PROCES-VERBAL DE CONSTAT

Qu'ils ont fait l'acquisition en l'état futur d'achèvement, d'un appartement dépendant d'un ensemble immobilier dénommé « ROOFTOP » sis à ANTONY (92160) Zone d'Aménagement Concert » (ZAC) JEAN ZAY.

Rapport des reréserves de visite chantier.

M. Jean Auriol - Lot H15.
ROOFTOP Distinction. Rue de la renaissance.
92160 Antony

Photographie n°21. HPEN

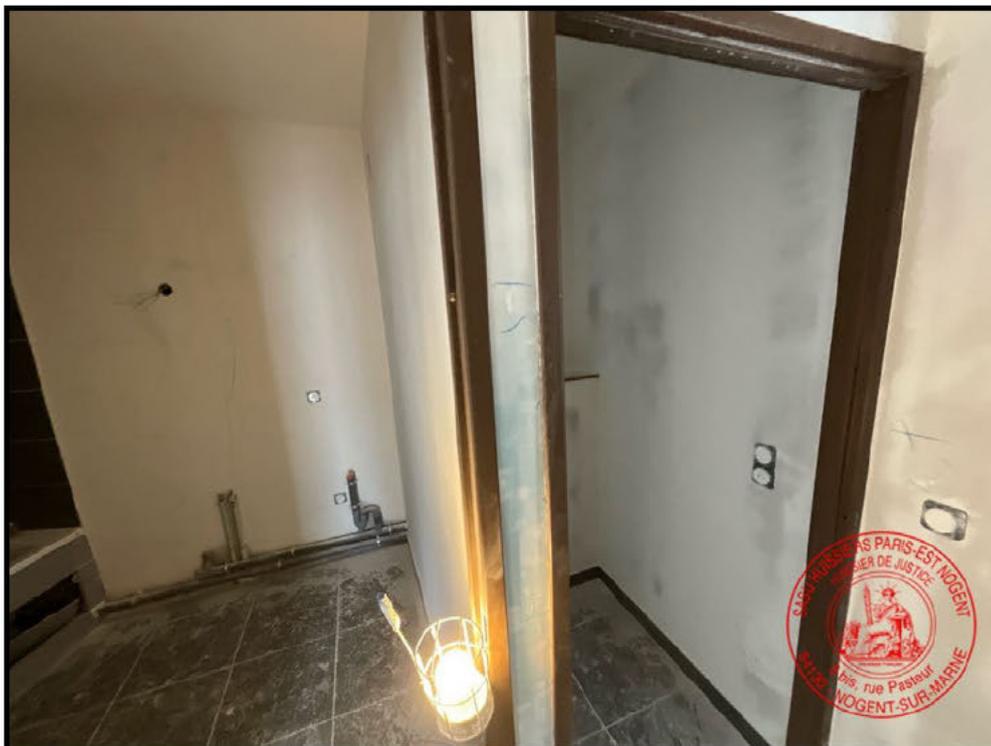
Dans la gaine technique, les canalisations d'eau sont branlantes et nécessitent d'être refixées.

Photographie n°39. HPEN

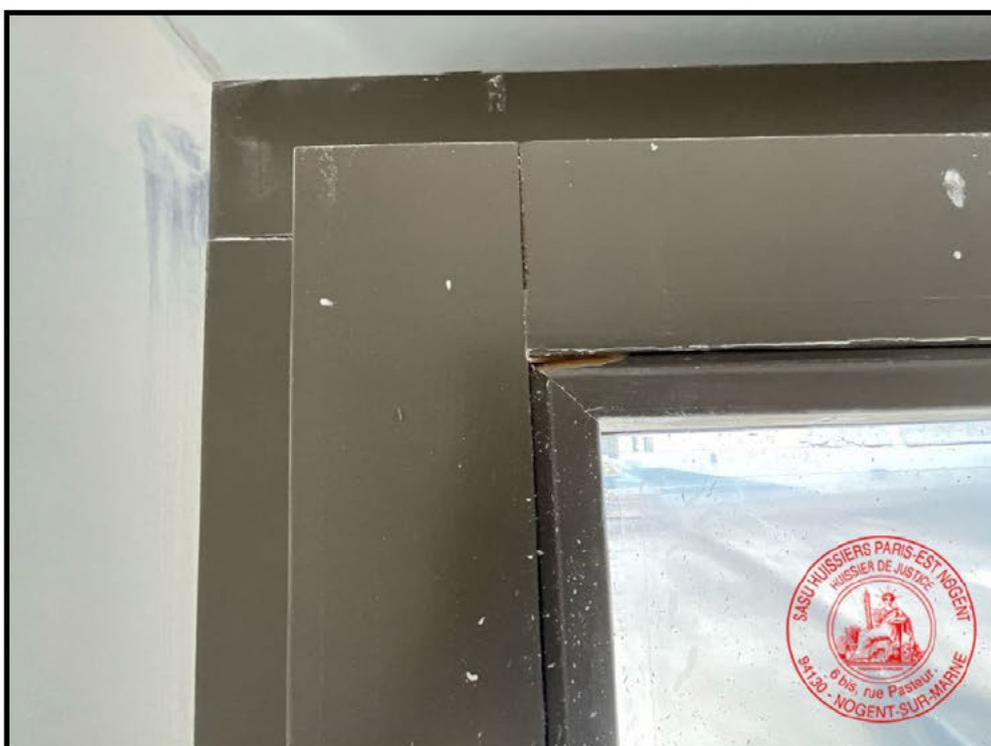
Des points de rouille sont visibles aux deux angles de l'huissierie de la porte d'accès à cette chambre, côté intérieur.

Fiche 132 INTÉGRATION DES CANALISATIONS ÉLECTRIQUES.

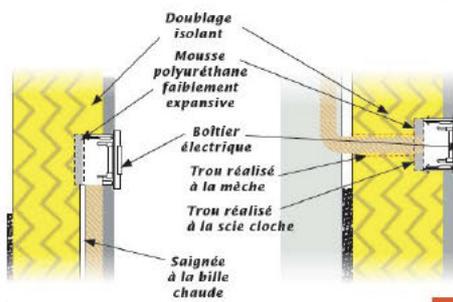
- Manque la continuité du fourreau des câble électrique.
- Manque le boîtier électrique, reprendre l'incorporation électrique dans les plaque de plâtres en respectant les règles de l'art.

- Pour préparer le passage des canalisations électriques, le délardage du réseau ne doit pas excéder 150 mm de large et être positionné de préférence en partie centrale des panneaux.
- Découper à la scie cloche le parement à l'emplacement des boîtiers électriques.
- Encastrer les canalisations électriques et mettre en place les panneaux.
